Boletim Técnico

PS-LX57BR

Númer 12/99

CORREÇÕES DOS CÓDIGOS DE PEÇAS

• Vista explodida do Manual de Serviço

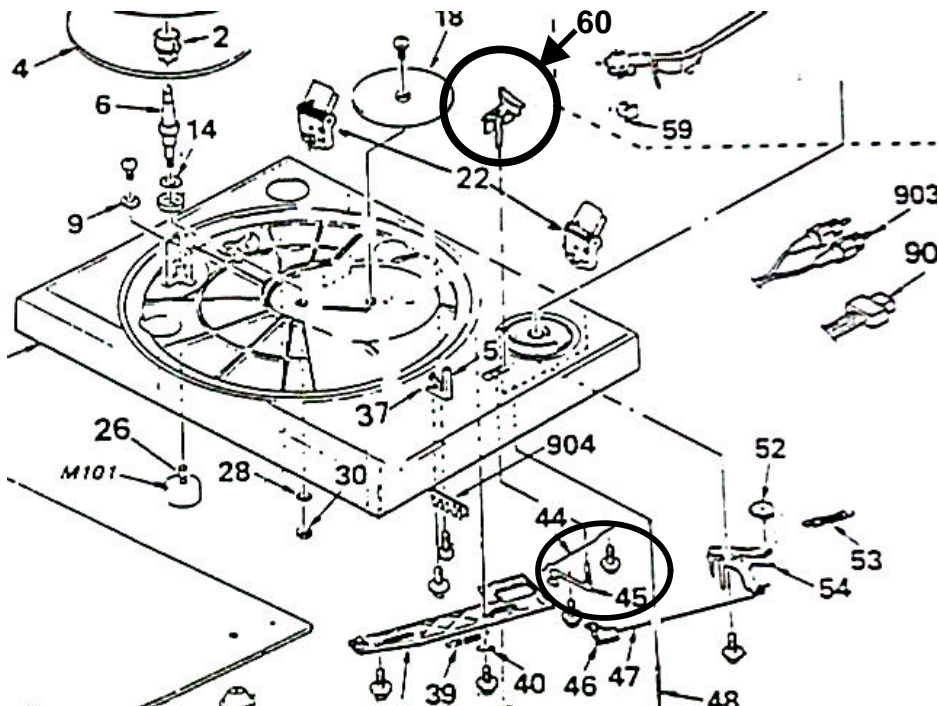
Houve erros nos códigos das peças conforme abaixo relacionado .

- Favor alterar no Manual de Serviço.

Errado

Ref.No.	Código	Descrição
45	3-006-504-01	ALAVANCA REG. DE BRAÇO

Correto

Ref.No.	Código	Descrição
45	3-006-500-01	ALAVANCA CUE
60	3-006-504-01	ALAVANCA REG. DE BRAÇO
